# CRF450R (PE07) の無償修理について

## ■ 無償修理の概要

基準不適合発生箇所

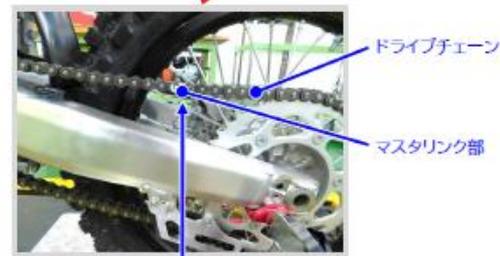
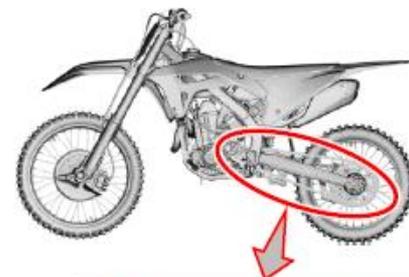
ドライブチェーンにおいて、マスタリンクのかしめ設備の管理が不適切なため、コネクティングピンのかしめ量が少ないものがある。そのため、そのまま使用を続けると、コネクティングピンが抜けて、ドライブチェーンが外れ走行不能となるおそれがある。

全車両、良品のマスタリンクを組付けた新品のドライブチェーンに交換する。
